Krycí list ZBV

II/605 a III/2365 Beroun, rekonstrukce silnic - zbývajících úsek

Rekonstrukce III/2365

Změnový list

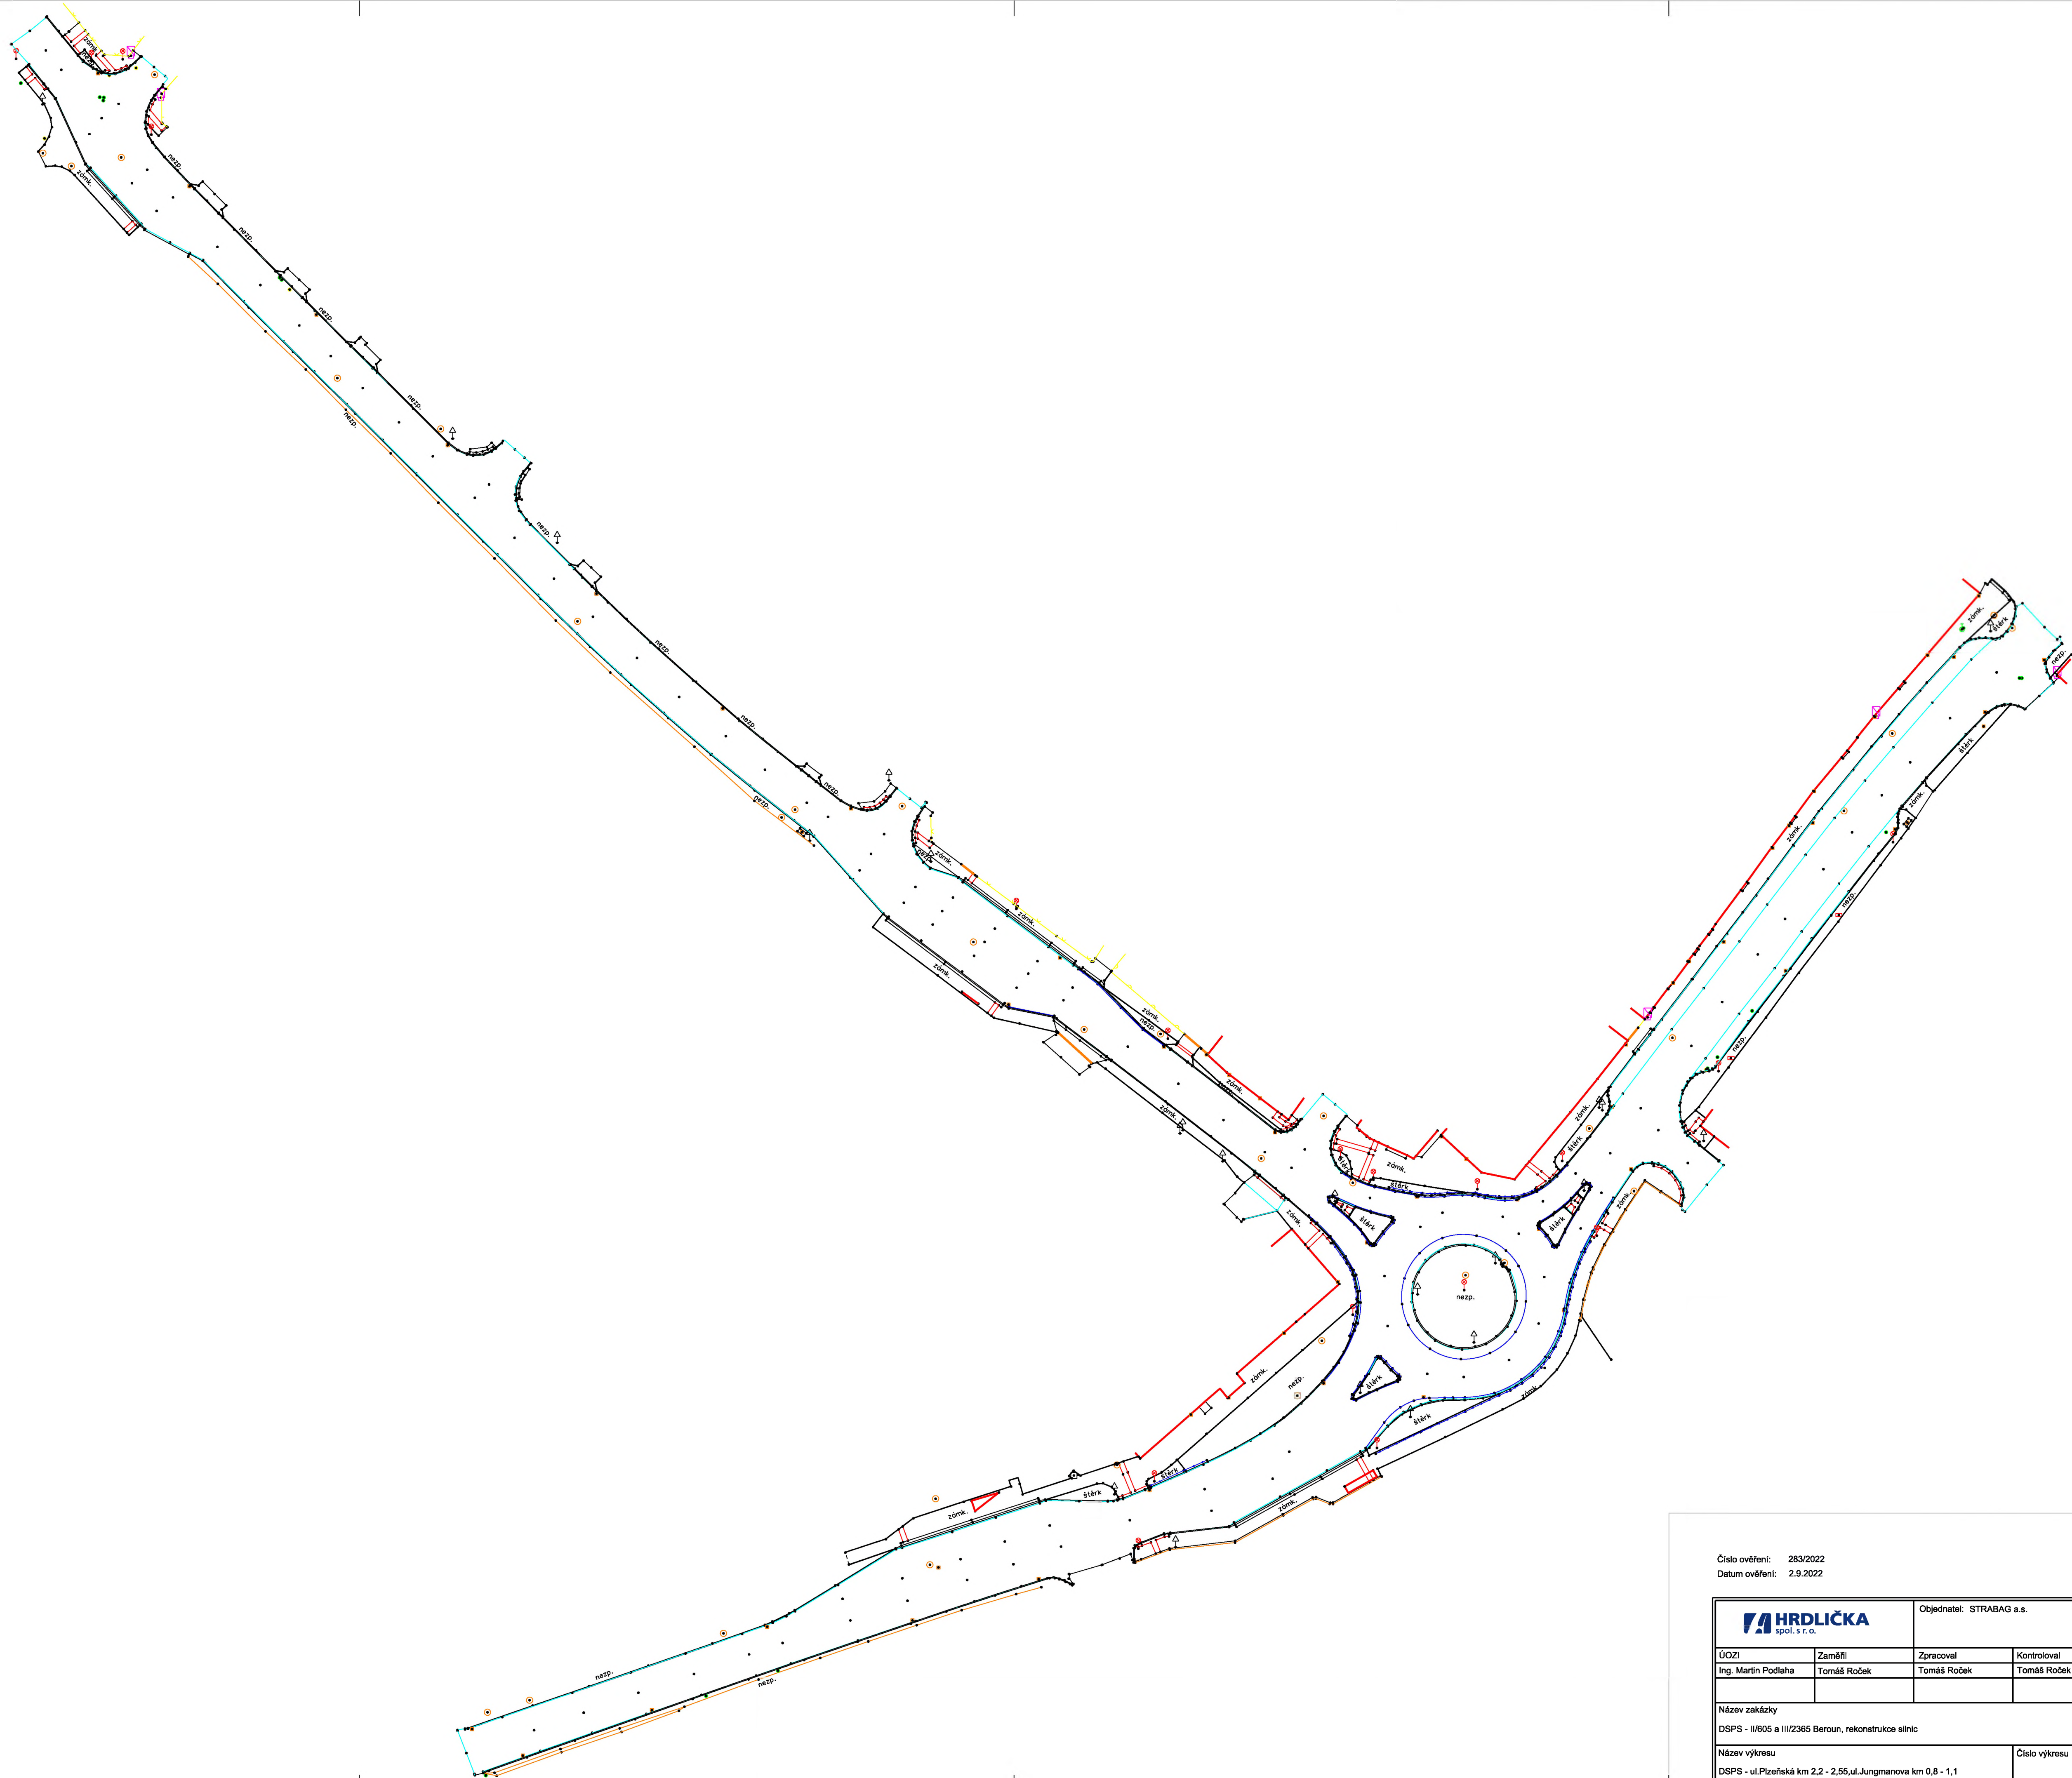
51	576133121.R	Asfaltový koberec mastixový SMA 8 (AKMJ) tl 40 mm š přes 3 m - MODIFIKOVANÝ, NÍZKOHLUČNÝ	m2	6 987,00	6 974,80	-12,20	178,76	1 248 996,12	1 246 815,25	-2 180,87	-0,17
		ZBV č. 15: -12,2 pozn.: skutečnost 6 974,8 m2 (viz. doklad č. 12 - Geodetické zaměření)									
52	577134121	Asfaltový beton vrstva ohrubná ACO 11 (ABS) tř. I tl 40 mm š přes 3 m z nemodifikovaného asfaltu pozn.: skutečnost 637 m2 (viz. doklad č. 12 - Geodetické zaměření)	m2	637,00	637,00		139,78	89 039,86	89 039,86	0,00	0,00
53	577186141	Asfaltový beton vrstva ložní ACL 22 (ABVH) tl 90 mm š přes 3 m z modifikovaného asfaltu	m2	60,00	2,80	-57,20	311,71	18 702,60	872,79	-17 829,81	-95,33
		ZBV č. 15: -57,2									
54	871350320	Montáž kanalizačního potrubí hladkého plnostěnného SN 12 z polypropylenu DN 200	m	27,00	27,00		201,48	5 439,96	5 439,96	0,00	0,00
55	28617026	trubka kanalizační PP plnostěnná třívrstvá DN 200x1000 mm SN 12	m	27,41	27,41		899,62	24 658,58	24 658,58	0,00	0,00

Plocha asf. vrstvy SMA 6.974,80 m2
Plocha asf. vrstvy ACO 637,00 m2
Plocha stud. recyklace 5.208,00 m2
Úprava plochy vápnem 700,00 m2
